Remplacement de la colonne de direction sur les Renault Modus (J77)

Les points suivants doivent être respectés lors du remplacement de la colonne de direction sur les Renault Modus (J77) : Une modification au niveau de la série a entraîné une modification de l'ensemble de l'unité de la colonne de direction.

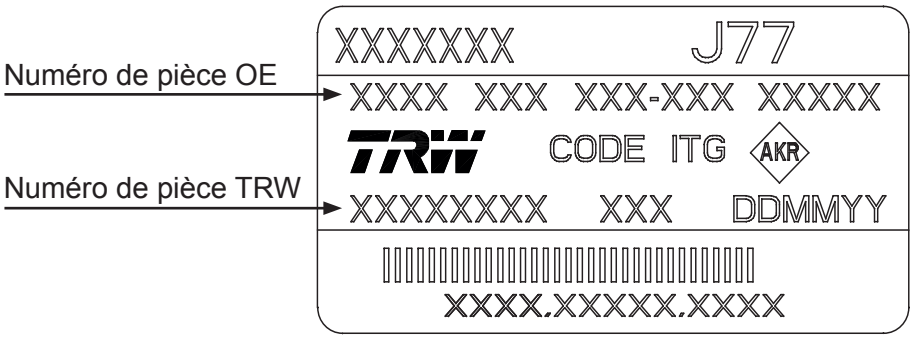
Si l'autocollant ci-dessous est apposé sur la colonne de direction, celui-ci reprend les numéros requis pour l'identification des pièces de rechange adéquates.

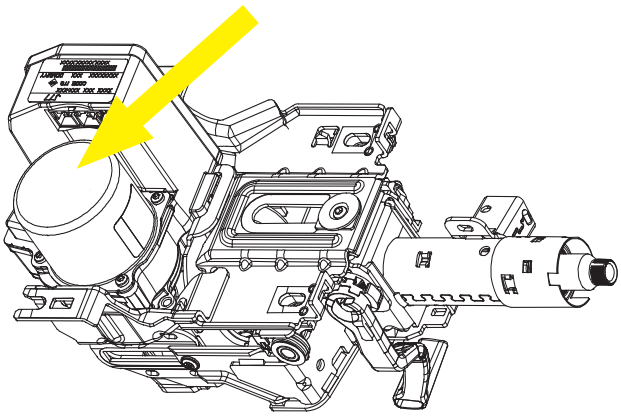
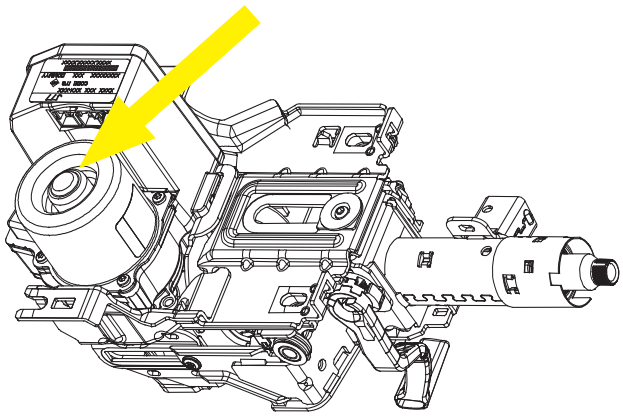
Le carter du moteur de la colonne également de différencier l'ancien et les deux nouveaux designs.

Ancien design de la colonne de direction

Nouveau design de la colonne de direction

Les versions les plus récentes étant compatibles avec les plus anciennes, il est possible de transformer les anciens modèles de véhicules en procédant à quelques simples modifications. Si l'ancien design a été utilisé pour un véhicule et vous souhaitez y intégrer le nouveau design, vous devez également remplacer l'arbre intermédiaire entre le mécanisme de direction et la colonne de direction.
